**Schalltechnische Stellungnahme
zum Straßenlärm am Wohn-
Geschäftsgebäude
Frauengartenstraße 6
in Hechingen**

Bearbeitungsstand 22.05.2019

**Dipl.-Ing. Gabriele Schulze
Verkehrsplanungen
Lichtenbergstraße 35
88677 Markdorf
Tel.: +49 7544 913 198
Fax: + 49 7544 913 224
info@schulze-verkehrsplanungen.de
www.schulze-verkehrsplanungen.de**

Abbildung 1: 3D-Darstellung der Beurteilungspegel Tag der Südostfassade, berechnet im 1m-Abstand im Planfall D6

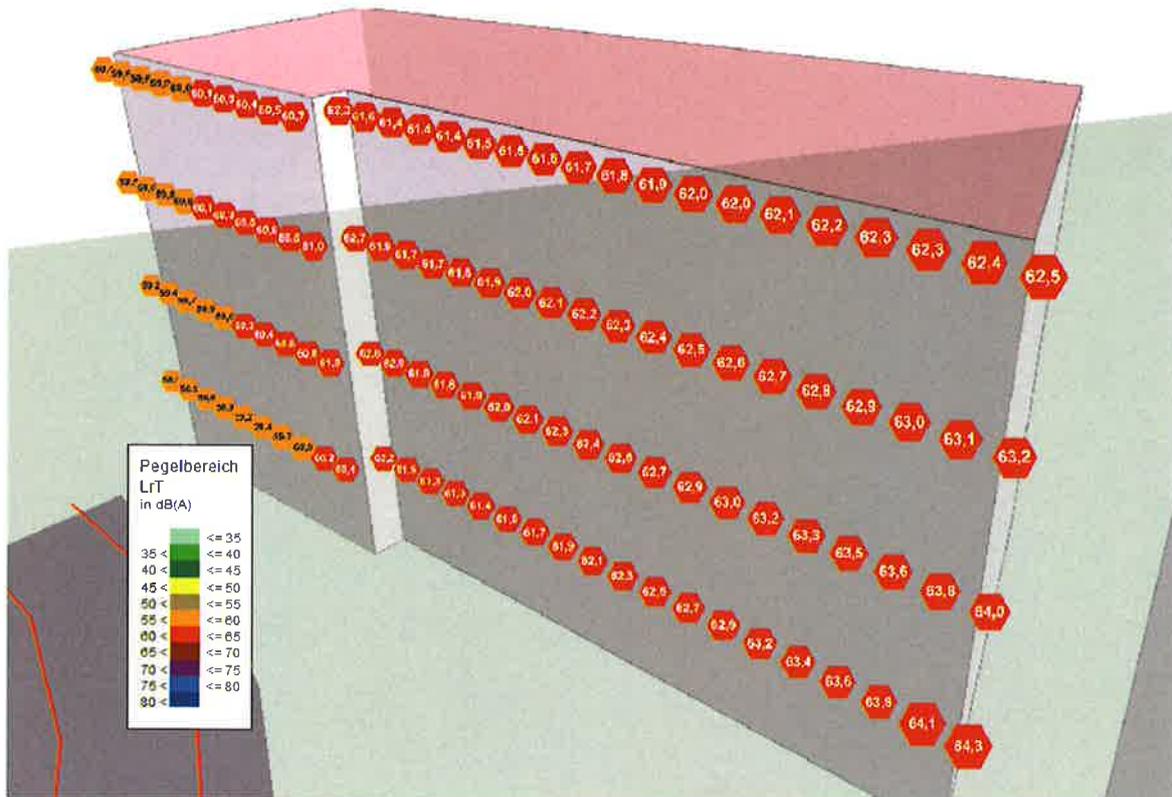
Abbildung 1 zeigt in einer 3D-Darstellung für alle Geschosse die Beurteilungspegel im Abstand von jeweils 1 m. Der Immissionsgrenzwert der 16. BImSchV von 64 dB(A) am Tag wird nur auf eine Länge von rd. 2 m im EG um bis zu rd. 0,3 dB(A) überschritten.

Im 1.OG befindet sich der maßgebende Immissionsort am Fenster des physikalischen Behandlungsraumes der Praxis in rd. 2,5 m Entfernung zur östlichen Gebäudeecke. Der Grenzwert wird bei rd. 63,7 < 64 dB(A) eingehalten.

Die Überschreitung im EG auf rd. 2 m betrifft den großen Ladenraum, der von der Südwestpresse als Büroraum genutzt werden soll. Als schutzbedürftig werden in der VLärmSchR unter Nr. 13 (5) u.a. Konferenz- und Vortragsräume, Büroräume, Großraumbüros, und sonstige Räume zum nicht nur vorübergehenden Aufenthalt genannt.

Falls ein erheblicher baulicher Eingriff mit Veränderung der Verkehrsfunktion anerkannt würde, würde bei der Prüfung auf wesentliche Änderung ein Anspruch auf Lärmschutzmaßnahmen entstehen, falls im Berechnungsmodell von ISIS eine Pegelzunahme von mindestens 2,1 dB(A) und eine Überschreitung des Immissionsgrenzwertes von 64 dB(A) am Tag im EG ermittelt würde.

Als Maßnahme kämen Lärmschutzfenster in Frage, die jedoch möglicherweise auch im EG bereits eingebaut wurden.

Abbildung 2: 3D-Darstellung Pegeldifferenz Planfall D6 (mit Cafe-Gebäude) zu Planfall D4 (ohne Cafe-Gebäude)

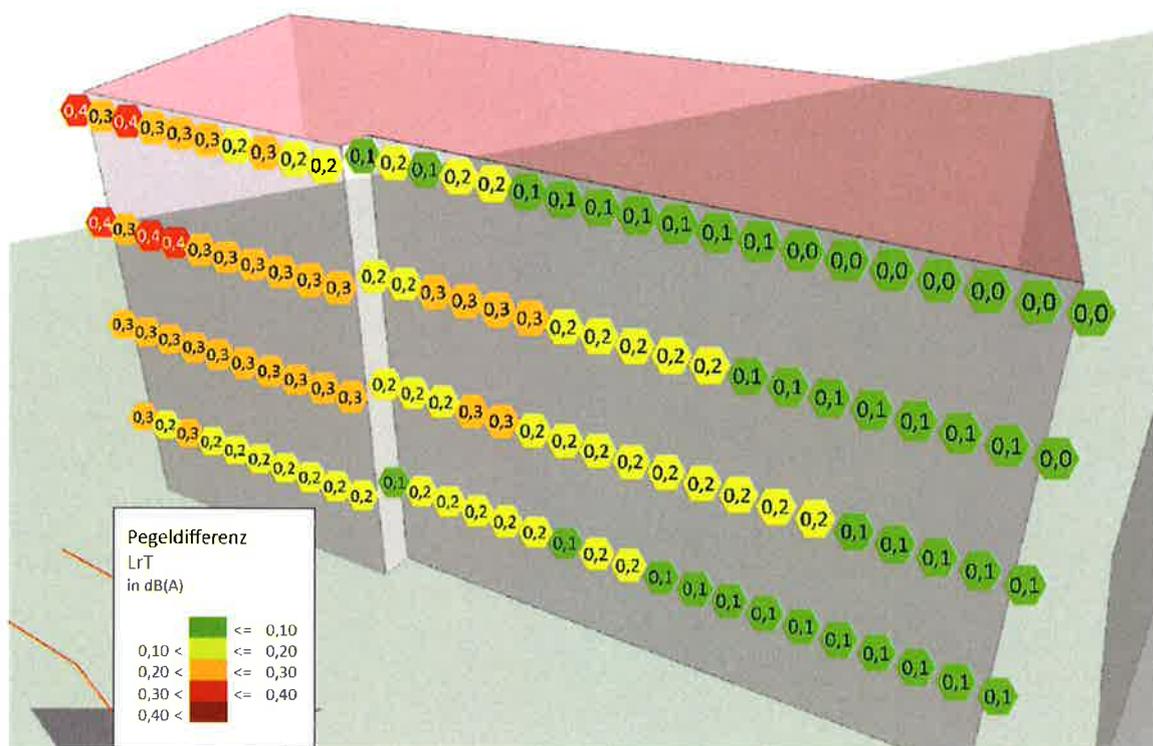
Abbildung 2 zeigt die Pegeldifferenz der Planfälle D6 und D4 für den Tageszeitraum. Durch das Cafe-Gebäude erhöhen sich die Pegel durch die erste Reflexion um 0,1 bis 0,4 dB(A). An der lautesten Südost-Ecke erhöhen sich die Pegel nur marginal um 0,1 dB(A). Pegeldifferenzen von weniger als 1 dB(A) sind nicht oder kaum wahrnehmbar.

Abbildung 3: Ausschnitt aus dem LAP der Stadt Hechingen, Plan 8, Beurteilungspegel L_{rT} nach RLS-90 am Tag, Gebäude mit Pegel von 67 - 70 dB(A) in GELB und Gebäude mit Pegel > 70 dB(A) in ROT

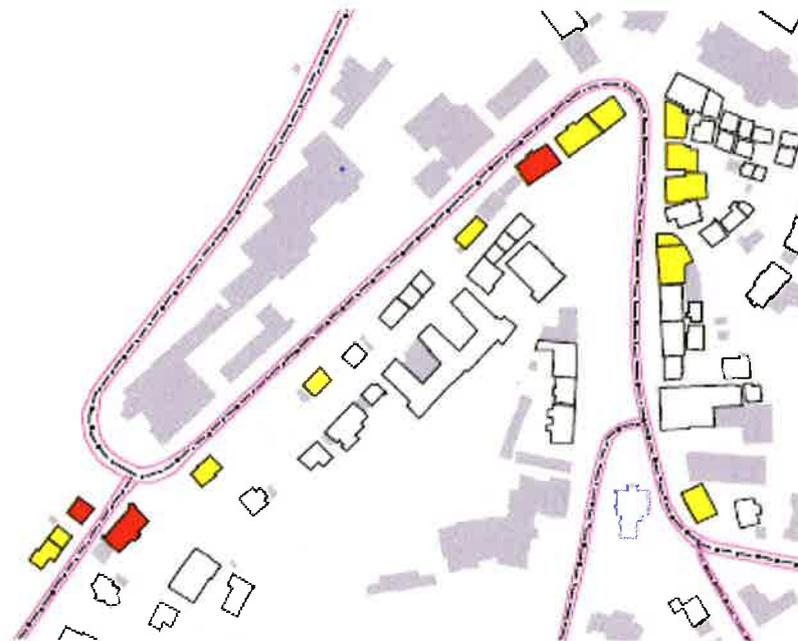
Aufgrund der Lärmeinwirkung der Neustraße ist die Nordwestfassade bereits heute von einer Überschreitung der gesundheitsrelevanten Schwellenwerte von 70 dB(A) am Tag und 60 dB(A) in der Nacht betroffen. Dies geht aus Plan 8 und Plan 9 des LAP der Stadt Hechingen⁵ hervor. Die folgenden Abbildungen zeigen Ausschnitte daraus.

- Tempo 30 auf der Neustraße im Abschnitt zwischen Weilheimer Straße und Kirchplatz im Rahmen des Lärmaktionsplans. Mit dem Urteil des VGH Baden-Württemberg vom 17. Juli 2018³ und dem Kooperationserlass vom Oktober 2018⁶ ist es möglich, im Rahmen von Lärmaktionsplänen Geschwindigkeitsbeschränkungen dann durchzusetzen, wenn Pegel von 65 dB(A) am Tag und 55 dB(A) in der Nacht überschritten werden. Die Abbildungen 3 und 4 zeigen, dass dies an zahlreichen Gebäuden der Neustraße der Fall ist.

- Überplanung der Trassenführung mit dem Ziel, den Abstand zum Neubau Frauengartenstraße 6 so zu vergrößern, dass eine Überschreitung des Grenzwertes der 16. BImSchV am Tag und eine weitergehende Überschreitung der Orientierungswerte, soweit möglich, begrenzt werden können. Damit könnte auch mehr Platz für praxisnahe Parkstände erhalten bleiben.
- Lärmarmen Fahrbahnbelag auf der neuen Trasse Obertorplatz: Im LAP wird auf S. 23 darauf verwiesen, dass es auch Beläge als Standard gibt, die bei Tempo 30 eine Lärmreduktion von rd. 2 dB(A) ermöglichen. Diese Pegelreduktion kommt auch der Aufenthaltsqualität der verkehrsfreien Flächen im Osten des Obertorplatzes zugute.
